**DODATEK Č. 4 KE SMLouvĚ O DíLO**

**„Hodonín, Dešťová stoka z lokality Výhon do Očovského járku“****1. SMLUVNÍ STRANY****Objednatel:**

## Z M Ě N O V Ý L I S T

číslo: ZL č. 3

Obr. č.1: Aktualizovaný vzorový řez

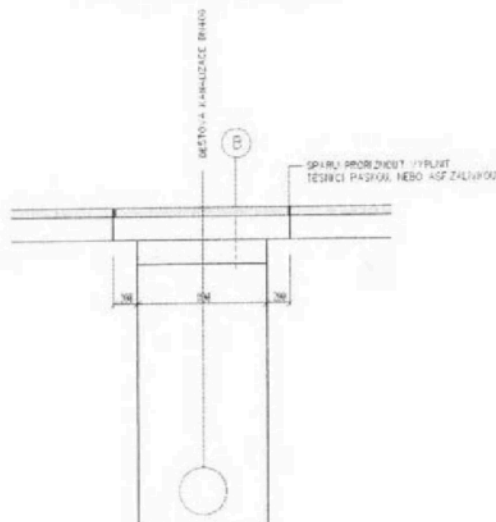
V původně navrženém řešení zapravení komunikace u rýh a výkopů jam, bylo řešeno vyspravení betonových a živičných vrstev pouze nad rýhou výkopu. V důsledku změny PD – viz obr. č.1 Aktualizovaný příčný řez, je nyní v rámci vícepráci řešeno vytvoření „zámku“ ve vrstvě podkladního betonu a živičné vrstvy v přesahu 20-25 cm od rýhy na každou stranu. Toto řešení eliminuje poškození vrstev komunikace při sednutí podkladu komunikace.

Ad 4.4.01 V úsecích, kde byl oproti předpokladu v podkladní vrstvě beton, doporučil aut.ing. pro dopravní stavby provést „zazubení“ (přechod ulice Okružní, parkoviště podél Jižní, přechod ul. Jižní a v ulici Sídlištní). Před zapravením rýhy bude provedeno odbourání betonového podkladu s přesahem cca 25 cm na obě strany. Tím dojde i k nárůstu obrusné asfaltové vrstvy. Tato úprava bude eliminovat deformaci komunikace vlivem „prokreslení rýhy“.

Obr. č.2: Aktualizovaný vzorový řez

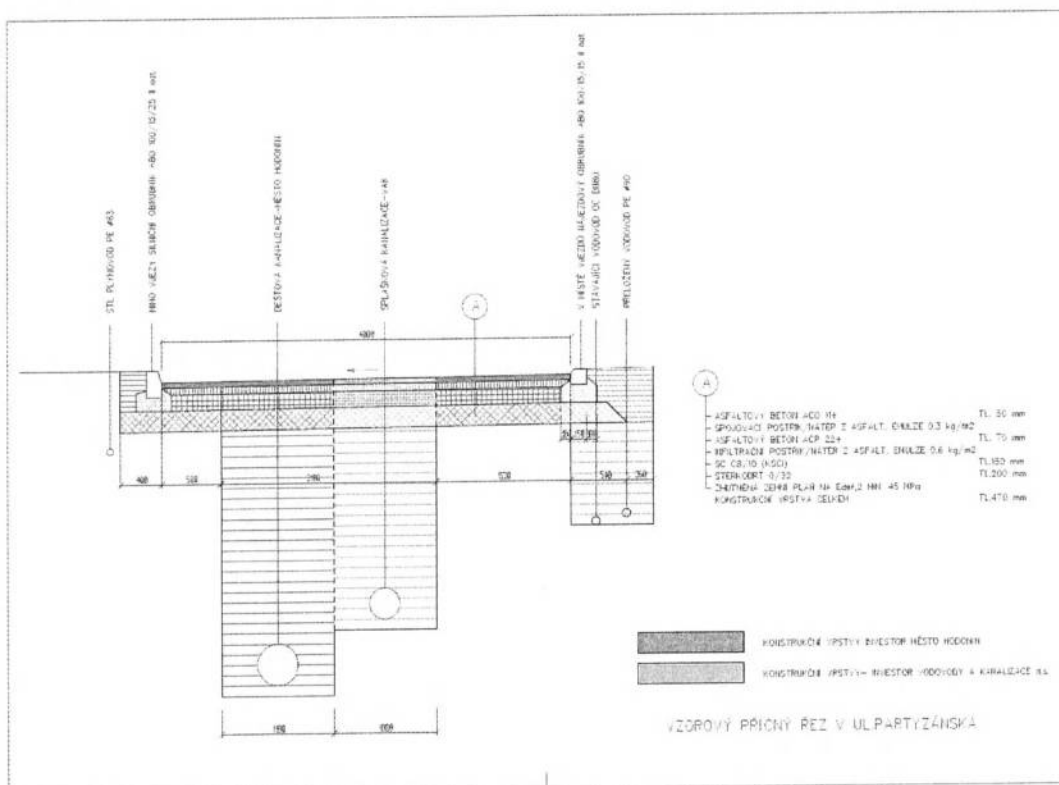
### ul. Partyzánská – nová skladba

V důsledku změny projektové dokumentace (změna skladby komunikace a podkladních vrstev) v průběhu stavby, bylo nutné přidat některé položky, které v původním rozpočtu nebyly. Z celkových výměr komunikace na ul. Partyzánská byla odečtena část, jejíž rekonstrukci financují VaK Hodonín a.s. (oprava komunikace nad rýhou splaškové kanalizace). Výpočet výměr k jednotlivým položkám je uveden v položkovém rozpočtu (viz příloha fotka č. 1–5).

Ad 4.4.02 Vzhledem ke stavu komunikace v horním úseku Partyzánské, rozhodl investor opravit vozovku v celém profilu. Návrh skladby byl konzultován s aut.ing. pro dopravní stavby. Od celkové plochy úpravy byla odečtena plocha nad rýhou pro jednotnou kanalizaci, jejímž investorem jsou Vodovody a Kanalizace Hodonín a.s. a nad rýhou pro dešťovou kanalizaci, (investor město Hodonín).
